## **Rapperswil Jona – Studienauftrag «Areal Lido»**

Studienauftrag mit Folgeauftrag auf Einladung

### **Dokumentation**

31. Januar 2023

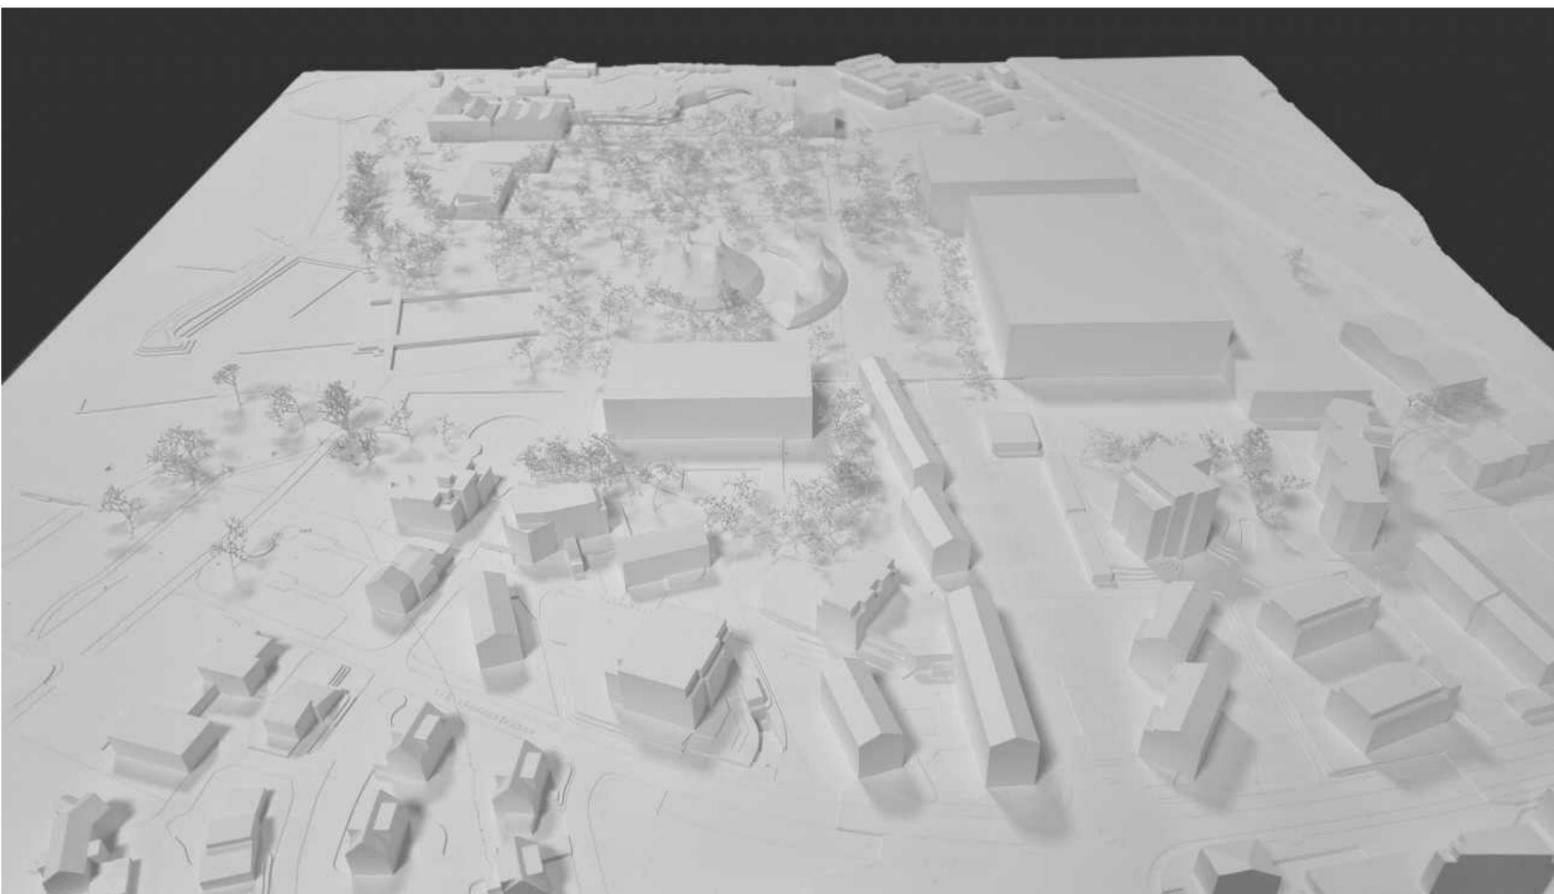
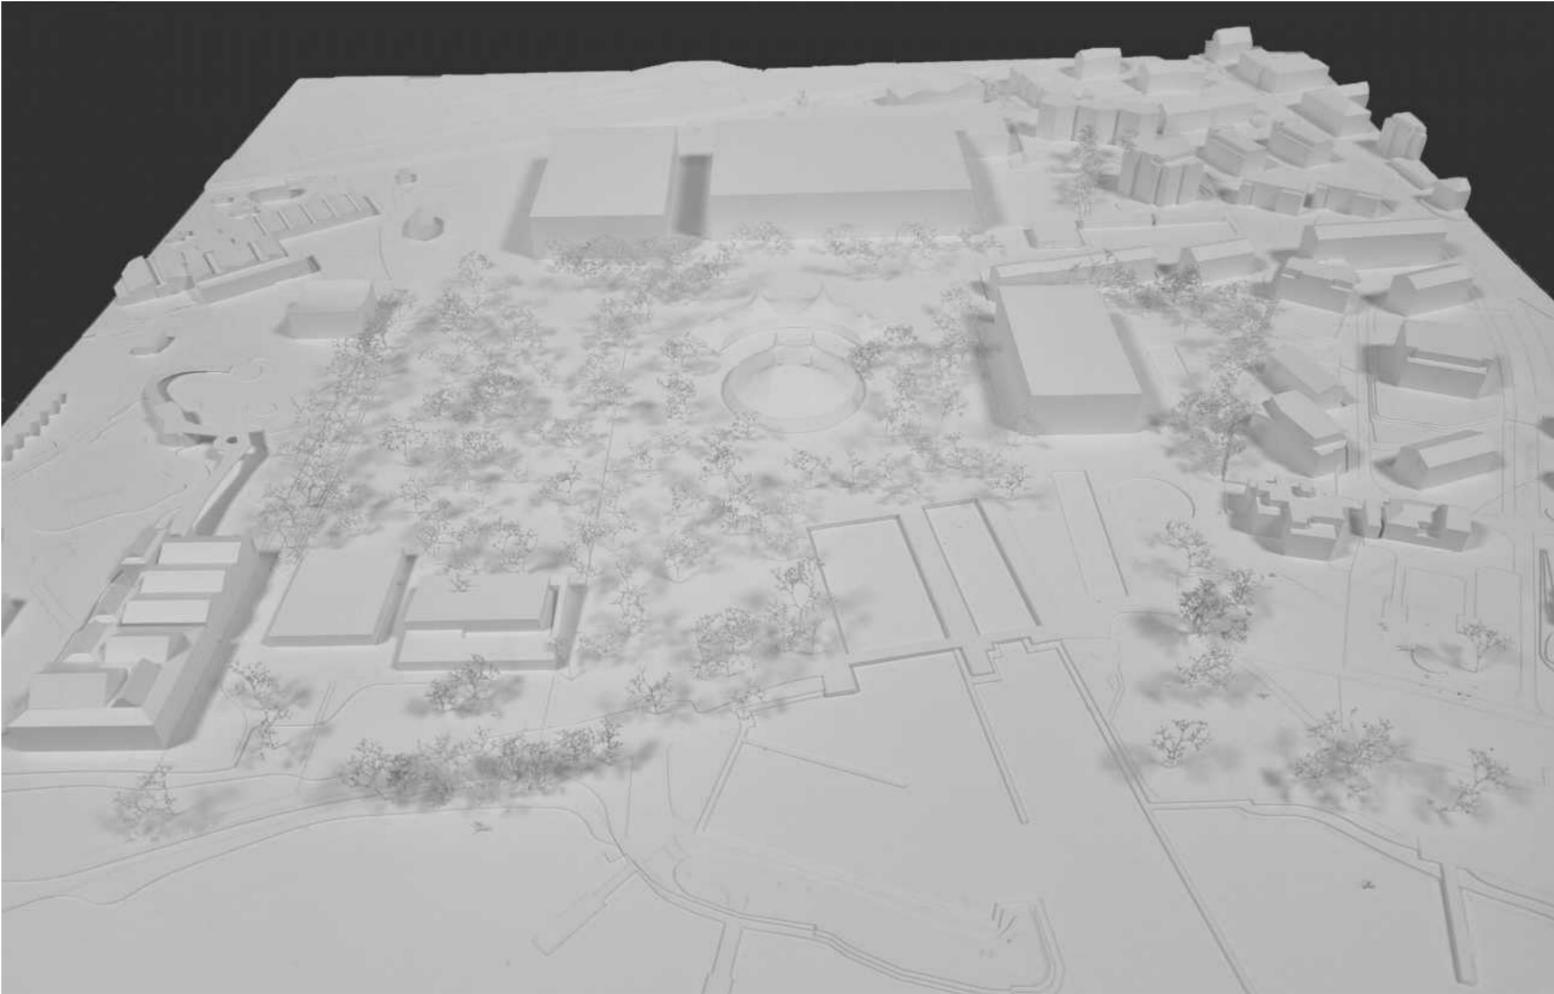
Gesamtkonzept	<p>Das Team Marques AG leitet sein Konzept aus einer Analyse von Stadtkörper und Uferlandschaft ab. Durch die Setzung der Bauvolumen innerhalb des Perimeters soll einerseits ein klarer städtebaulicher Abschluss zur heterogenen Baustruktur der Nachbarschaft entstehen, andererseits soll dadurch der Grünraum entlang dem See in die Tiefe des Baufeldes entwickelt werden und dadurch ein zentraler Freiraum innerhalb des Lidos gebildet werden.</p> <p>Städtebau: Durch die Setzung der geforderten Bauvolumen wird in der Mitte des Areals eine grosszügige Fläche freigespielt. Nordseitig wird diese durch die beiden grossvolumigen, in unterschiedlichen Etappen realisierbaren Eissport-Bauten und der zukünftigen Berufsschule begrenzt. Strassenbegleitend, durch die Anordnung längs zur Oberseestrasse ermöglicht diese Anordnung zwar nur wenige Durchblicke Richtung Bahngelände, bildet jedoch einen klaren nördlichen Abschluss des Areals. Diesem vorgelagert ist ein strassenübergreifender Vorplatz, welcher räumlich mit der zentralen Freifläche gelesen wird. Den ostseitigen Abschluss der Freifläche bildet das Hallenbad. Durch die vorgeschlagene Position wird die östliche Aussenraumfläche des Freibades zoniert und bildet eine angemessene Distanz zur angrenzenden Wohnnutzung. Der Bereich des südlichen Abschlusses mit Freibadnutzung, Wasserbecken der Bootshäuser, Zusammenschluss von Ufer- und Erschliessungsweg Ost erscheint funktional wie räumlich 'überladen'.</p> <p>Aussenräume: Das Freiraumkonzept, welches das Hineinführen des Uferbereichs bis an die Oberseestrasse vorsieht, ist von der Idee her überzeugend. Durch die vorgeschlagene Setzung der Bauvolumen entsteht ein grosszügiges Zentrum als multifunktionaler Freiraum. Auch die Idee, die Wasserbecken der südlich gelegenen Bootshäuser weiter zu nutzen, gefällt. Das Freiraumkonzept wurde jedoch seit der Zwischenbesprechung nicht weiterentwickelt. Die Angaben betreffend der möglichen Aufenthaltsqualitäten und zusätzlichen Durchwegungen insbesondere des zentralen Freiraums sowie der Materialisierung wirken zu wenig konkret und unspezifisch; Angaben zur kontinuierlichen Aussenraumgestaltung gemäss den Realisierungsphasen wie auch zu Ökologie und Nachhaltigkeit fehlen weitgehend.</p> <p>Erschliessung /Parkierung: Das Erschliessungskonzept des Areals funktioniert gemäss den Nutzungen. Dieses besteht aus drei Erschliessungsachsen in Ost- West-Richtung: entlang dem See als Fussgänger-, entlang den Geleisen als Radverbindung - und die Obersee-strasse als Verkehrsverbindung für den MIV, primär als Erschliessung für das Areal Lido. Für das Stadion ist folgerichtig eine Sekundärer-schliessung entlang den Geleisen vorgesehen. In Querrichtung, entlang und eher peripher zum zentralen Freiraum führen ost- und west-seitig Fusswege von der Oberseestrasse zum See. Eine zukünftige, den Stadtteil nördlich der Geleise vernetzende Verbindung ist nicht vorgesehen. Die Parkplätze sind im westseitigen Bereich der baubestanden Allmeind vorgesehen. Angaben zu einer zusätzlichen, allfällig unterirdischen Parkierung fehlen.</p>

Spezifische Einrichtungen	<p>Allmeind: Die Allmeind wird als zusammenhängender, baubestander Freiraum zwischen Oberseestrasse, den ost- und westseitig angelegten Querverbindungen und den südseitigen Gebäuden des Wassersports begrenzt, gelesen und soll je nach Bedarf multifunktio-nal genutzt werden. Durch unterschiedlich dichte Baumbepflanzung und den durchgehenden Schotterrasen sollen Bereiche für verschie-dene Nutzungen u.a. für Parkierung und Circus Knie generiert werden. Aufgrund der Bauetappen wird die Allmeind erst in der Endaus-bauphase bepflanzt, womit die zusammenhängende Freiraumfläche erst dann wahrgenommen werden kann.</p> <p>Eissport: Das Eisstadion schliesst als adressbildendes Gebäude des Areals den Freiraum nach Norden ab. Während die Haupteerschlies-sung folgerichtig von der Seestrasse her erfolgt, wird auf der Gebäuderückseite eine Sekundärererschliessung vorgeschlagen. Die klare Gebäudekubatur mit der stringenten Gebäudetypologie lassen eine gute Funktionalität erwarten. Zusammen mit der im Grundriss leicht verschobenen, rückseitig ans Stadion grenzenden Trainingshalle wird ein von der Strasse zurückversetzter Vorplatz für das Ausseneis-feld gebildet und ein somit ein direkter Zugang zum Stadtraum geschaffen.</p> <p>Schwimmen: Der Schwimmbereich wird als östlicher Abschluss des zentralen Freiraums gelesen. Ein markanter, dreigeschossiger Neu-bau beinhaltet das verlangte Raumprogramm des Hallenbads. Die vorgeschlagene Geschossaufteilung - Eingangsgeschoss mit Zugangs-funktionen, Garderoben und Wellnessbereich, Technik im 1. Obergeschoss und die Bäder im 2. Obergeschoss - erscheint räumlich, ins-besondere was die Bäder im 2. Obergeschoss anbelangt, attraktiv. Aufgrund der vorgeschlagenen Stapelung im Schnitt wirkt das Volu-men im Bereich der nördlich angrenzenden Wohnhäuser hoch; ebenfalls wird aufgrund der Orientierung und Gebäudehöhe die Beschat-tung der angrenzenden Liegewiese kritisch hinterfragt.</p>

Umsetzungsphasen / Robustheit	<p>Die vorgeschlagenen Etappierungen funktionieren in Bezug auf die Setzung der Hochbauten gut und sind an sich folgerichtig. Vorstel-lungen zu den aussenräumlichen Situationen und deren Aufenthaltsqualitäten in den einzelnen Entwicklungsphasen fehlen mit Aus-nahme der Erschliessungen und Parkierungen weitgehend. Der zentrale Freiraum mit dem vorgeschlagenen Baumbestand und der an-gestrebten Aufenthaltsqualität ist erst in der 3. Etappe ables- und erlebbar. Das Aussenraumkonzept sieht zu wenig Ordnungsprinzipien für die einzelnen Entwicklungsphasen vor.</p>
Fazit	<p>Das städtebauliche und aussenräumliche Konzept des Teams Marques AG ist an sich im Grundsatz überzeugend. Die Umsetzung stützt sich aber zu stark auf die Setzung der konkreten Bauvorhaben innerhalb des Perimeters. Durch diese Massnahme wird neben den Bau-ten ein städtebaulich prägnanter, zentraler und durch Bauten und Wege gefasster grosszügiger Freiraum generiert. Insbesondere in Bezug auf den Aussenraum fehlt jedoch ein Vorschlag, welcher Ordnungsprinzipien über sämtliche Bauetappen vorgibt und somit eine ortsbaulich und räumlich übergeordnet konzipierte Entwicklung sichert.</p>
